Proposition d'aménagement cyclable

Améliorer la sécurité des cyclistes sur le pont franchissant la voie ferrée à Compiègne

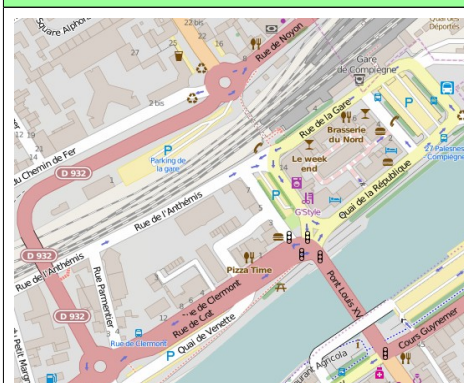
Les cyclistes souhaitant franchir la voie ferrée reliant la rue d'Amiens avec la rue de Clermont et la rue de Beauvais doivent utiliser une chaussée sur laquelle la circulation automobile est très rapide, ils n'y sont pas en sécurité.

Partant du giratoire, le sens Compiègne vers Margny comporte une seule voie jusqu'au virage et une seule voie également en arrivant au giratoire suivant. Qu'est-ce qui justifie une double largeur de voie dans ce même sens sur une si courte distance ?

Créer une bande cyclable dans chaque sens sur cette chaussée.

Réduire la largeur de la voie dans le sens Compiègne vers Margny libère de l'espace pour créer des bandes cyclables.

La fiche du CEREMA indique comment traiter l'accès de la bande cyclable à un giratoire.
